Construction du nouveau pôle épuratoire du territoire de l'île d'Olonne (85)

Mémoire en réponse à l'avis délibéré de l'Autorité Environnementale

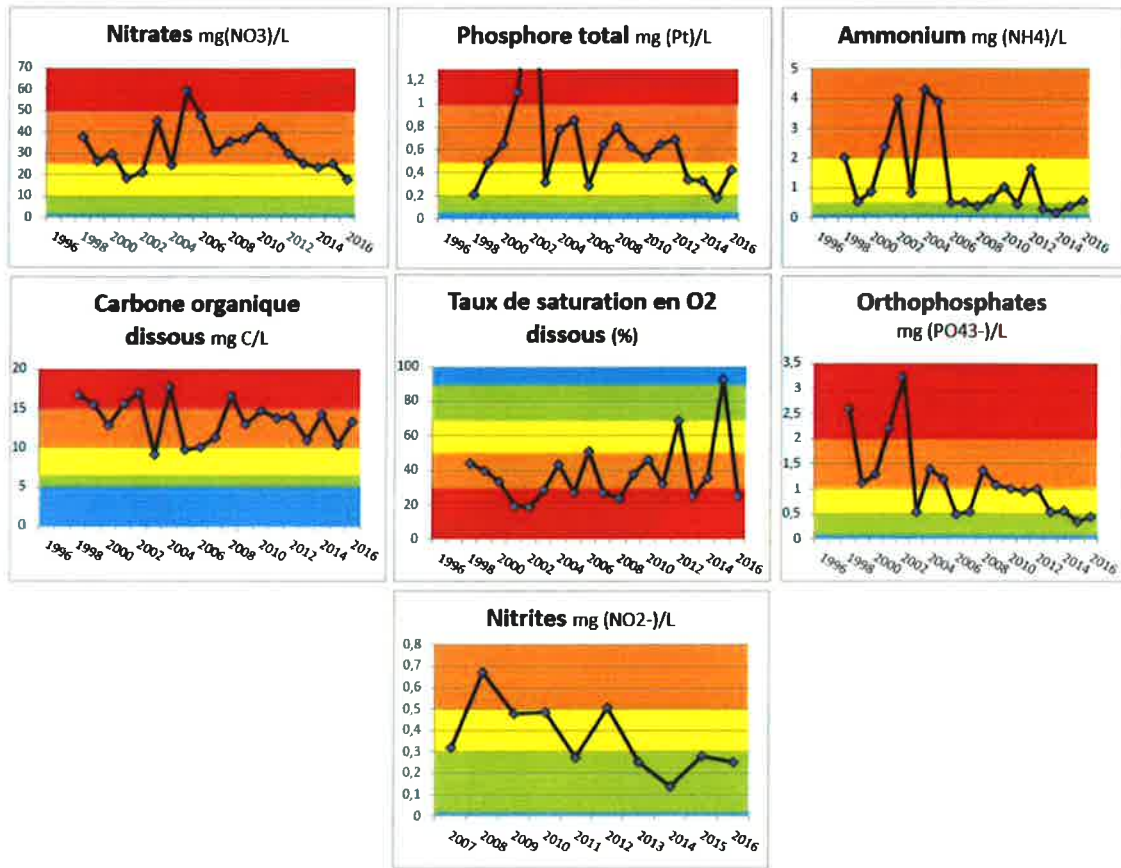
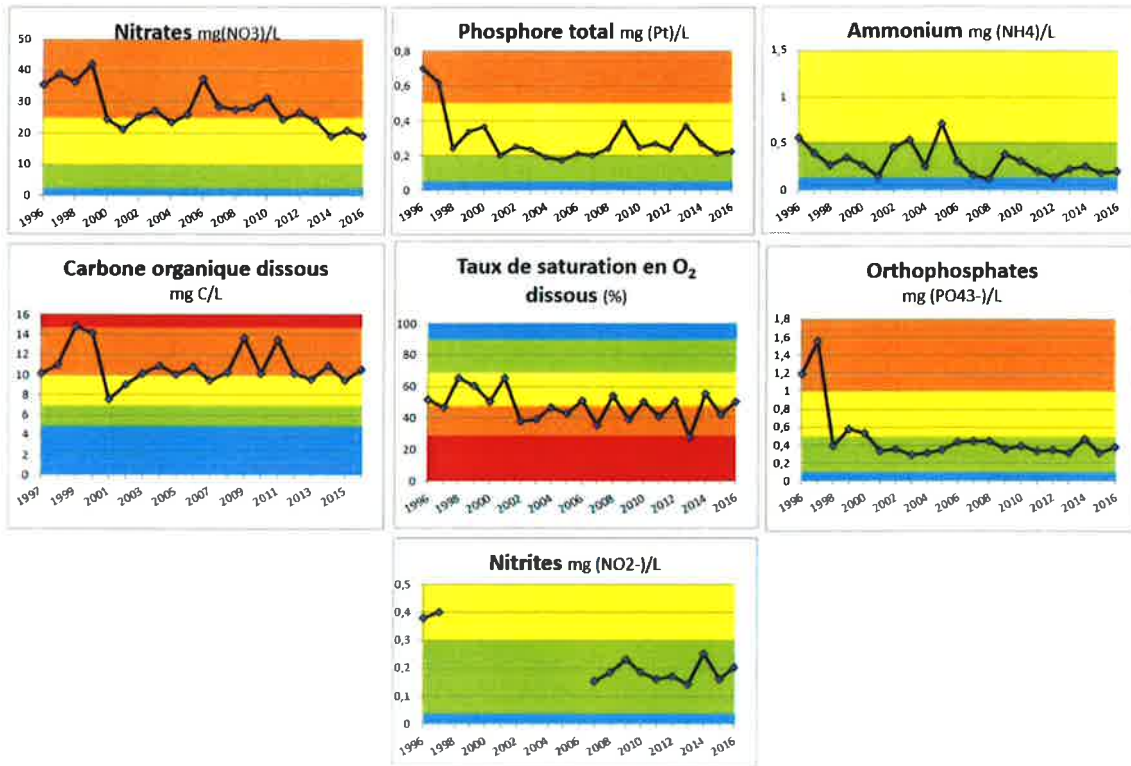
S'agissant des perspectives d'améliorations du réseau de collecte, les à-coups hydrauliques supportés par la station lors des épisodes pluvieux et de nappe haute témoignent de l'importance des eaux parasites collectées par ces réseaux et devant être, de fait, traités par le système épuratoire.

Pour mémoire, des travaux ont été menés par la commune de l'île d'Olonne à la suite de l'étude diagnostic réalisée en 2011-2012 par le cabinet Audit Environnement.

Les travaux identifiés dans le schéma directeur pour la réduction des eaux claires parasites ont été réalisés. Ces travaux ont consisté au chemisage et au remplacement de certains tronçons. Les rues concernées par ces travaux sont les suivantes :

- Rue de la Burelière, rue de la Fossardière, Impasse des Cupressus.
- Rue des Mouettes, rue de la Brardière, Impasse de l'Îleau.
- Rue du Pré Neuf, rue des Marguerites, rue du Pâtis du Pin, impasse des roses, rue de la Vertonne, rue du Puits Jouet, rue de la Touche.
- Centre bourg (impasse des Paludiers, rue des Marais, rue des Saulniers, rue du centre, rue Georges Clemenceau, rue des Jardins, rue du Maréchal de Lattre).

Etat et objectifs chimiques

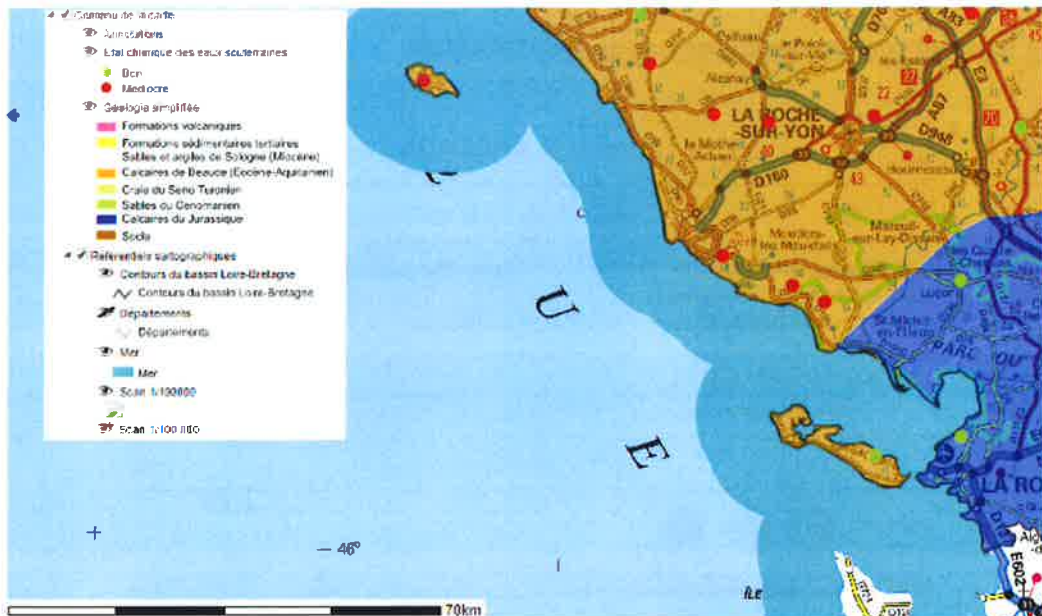
3. L'AE recommande de compléter dans l'étude d'impact la description de la qualité de l'ensemble des masses d'eau.

L'état chimique de la masse d'eau souterraine présente sur le secteur est présentée ci-après :

A la lecture de cette carte, il apparaît que l'état chimique de la masse d'eau souterraine est médiocre.

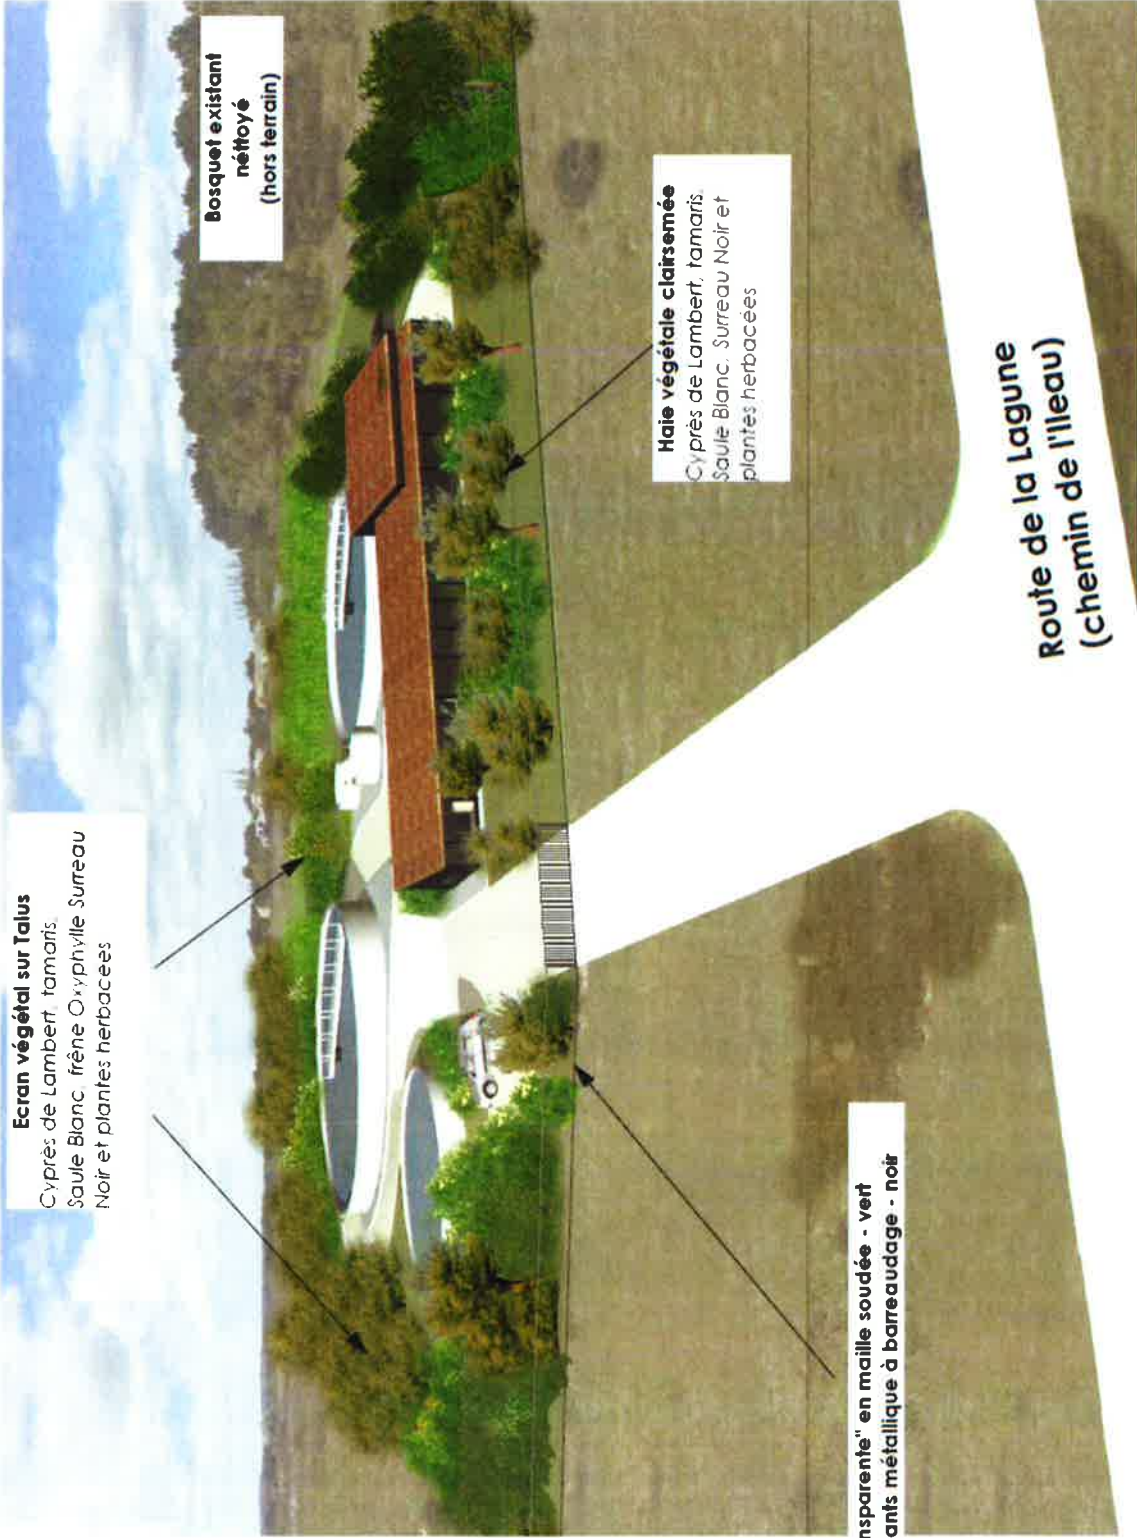
7. L'autorité environnementale recommande de quantifier les consommations énergétiques et les émissions de gaz à effet de serre correspondant à la réalisation du projet et à son fonctionnement

La consommation énergétique de la future station d'épuration est estimée à environ 405 000 kWh/an.

En phase exploitation, la quantité de gaz à effet de serre (GES) émise est estimée à environ 146 t CO₂/an, soit 22.4 kg CO₂/an/EH et 1169 kg CO₂/an/kg DBO₅ éliminés. La part des émissions directement liées au process représente 40%.

PC : Plan masse d'aménagement paysager

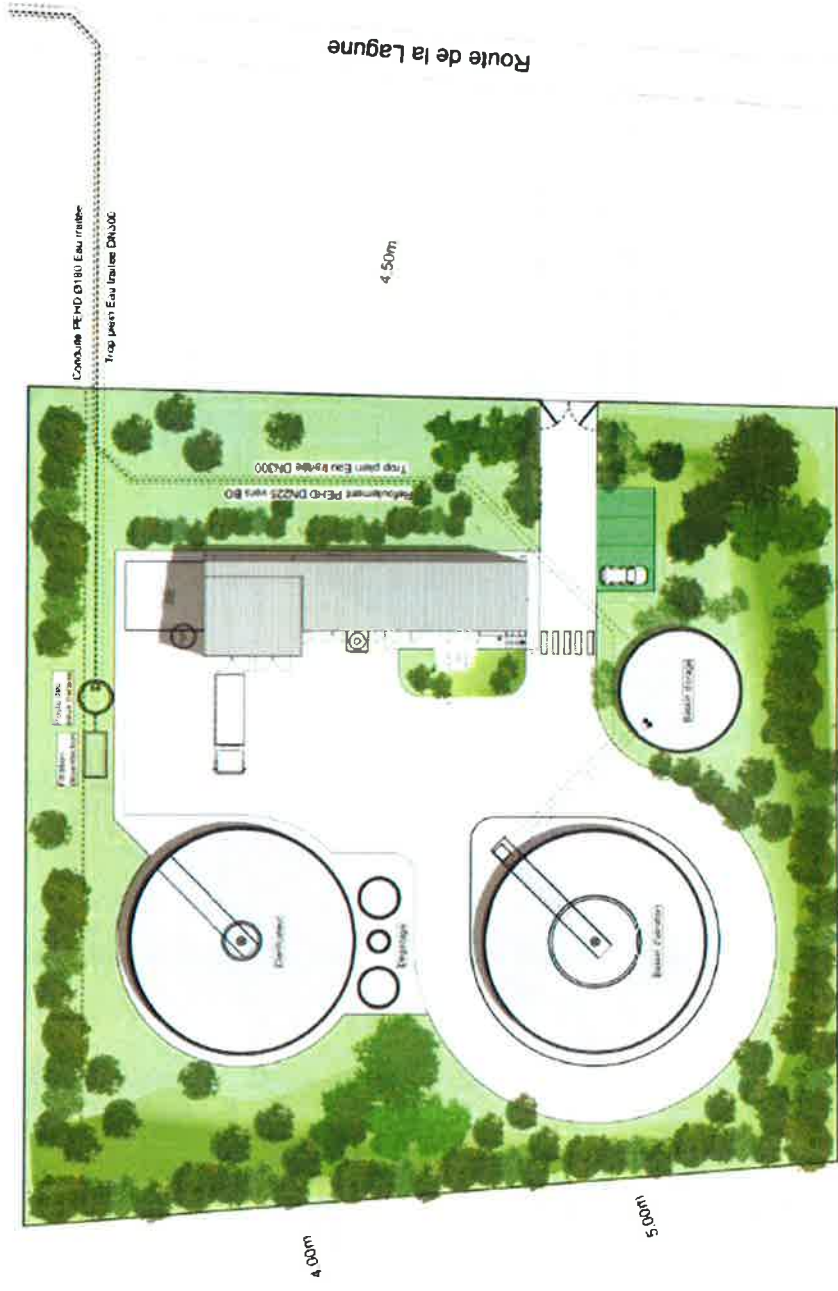
8. L'Autorité Environnementale recommande d'indiquer quelles plantations sont prévues suite à l'examen par la CDNPS.

L'insertion paysagère de ce nouveau pôle épuratoire est importante pour la Communauté d'Agglomération. Les premières vues présentées dans le dossier étaient peu explicites. Aussi de nouvelles vues ont été réalisées et sont présentées ci-dessous. Les plantations proposées ont été définies à partir du document rédigé par le Conseil en Architecture, Urbanisme et Environnement (CAUE) de la Vendée et qui s'intitule « Planter dans le marais breton vendéen et les marais littoraux ». Ce document est annexé au présent mémoire. Les plantations seront constituées d'espèces adaptées aux milieux de type marais et marin. Ainsi seront plantés des saules blancs, sureaux noirs, tamaris, chênes verts, plantes herbacées, ...
